セールス & テクニカルニュース

No. 19-013
2020年7月発行

表題	「スリム防火タイプウェザーカバー」 J型温度ヒューズ生産終了のお知らせ
適用機種	三菱有圧換気扇用ウェザーカバー

(2)現行品と新型品の識別について

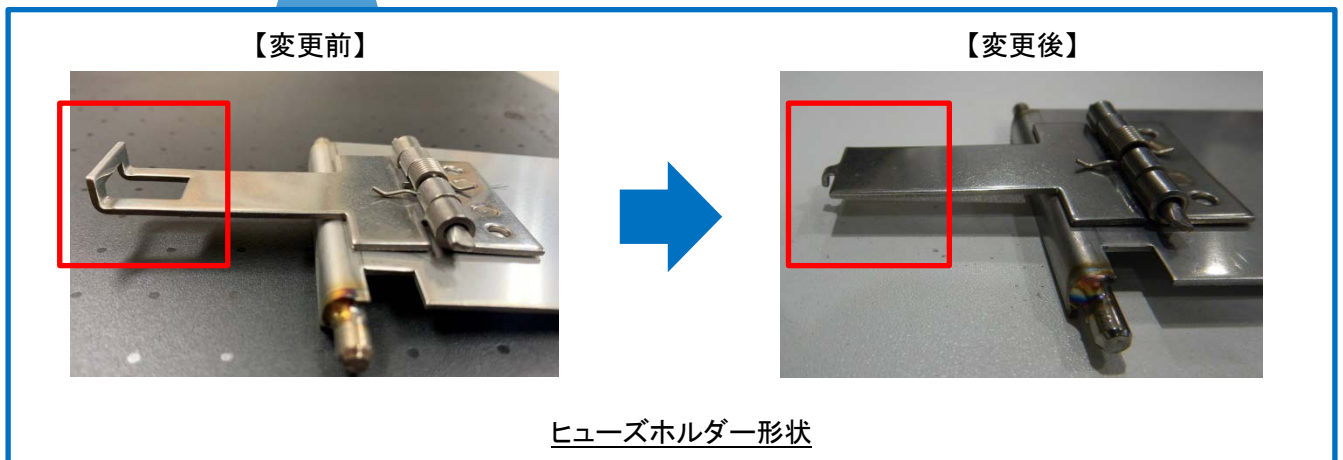
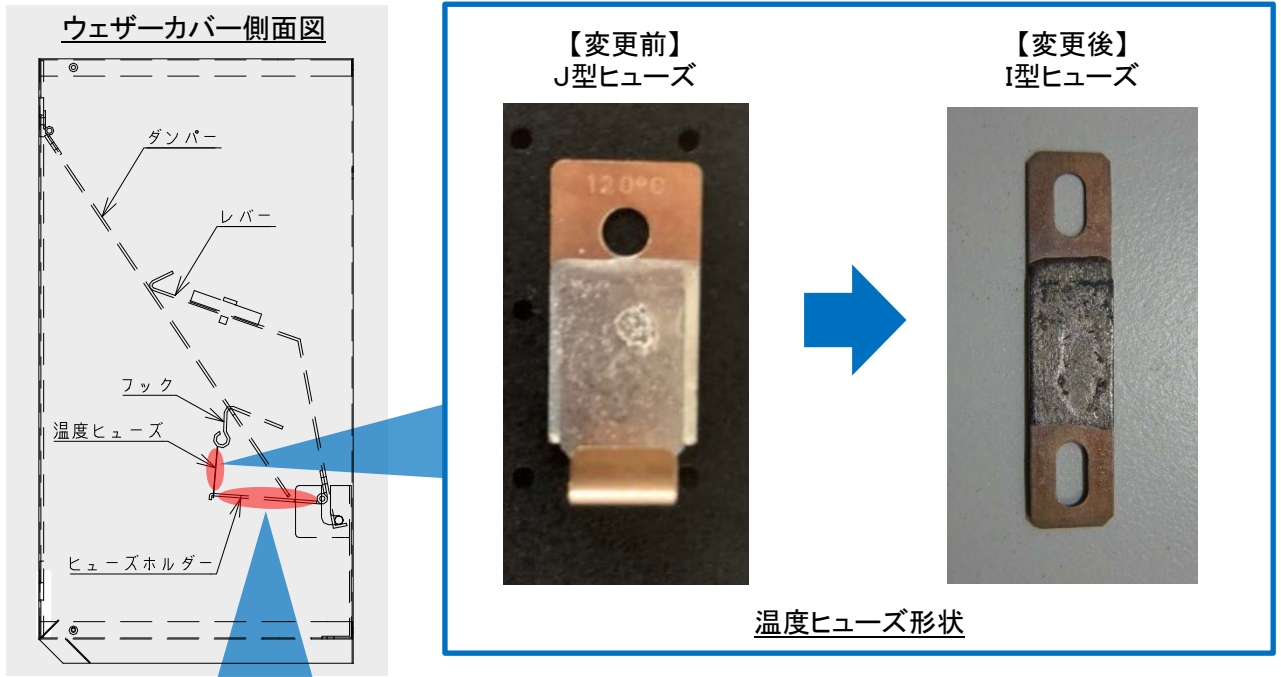
J型120℃温度ヒューズの生産終了に伴い、温度ヒューズをI型120℃温度ヒューズへ変更いたします。また、温度ヒューズの変更に伴いヒューズホルダー一部の形状も変更いたします。(形状変更の詳細は 6.(2)項を参照ください。)

J型温度ヒューズから、I型温度ヒューズへの変更により、ヒューズホルダー一部の形状を変更しているため、温度ヒューズ・ヒューズホルダーともに現行品との互換性はありませんのでご注意ください。

名板・納入仕様書の製品形名またはヒューズホルダー一部の形状、温度ヒューズの形状で識別が可能です。

温度ヒューズは、現行品と互換性がありませんのでご注意ください。温度ヒューズを交換する際は、本体の名板または温度ヒューズ、ヒューズホルダーの形状を確認して交換してください。
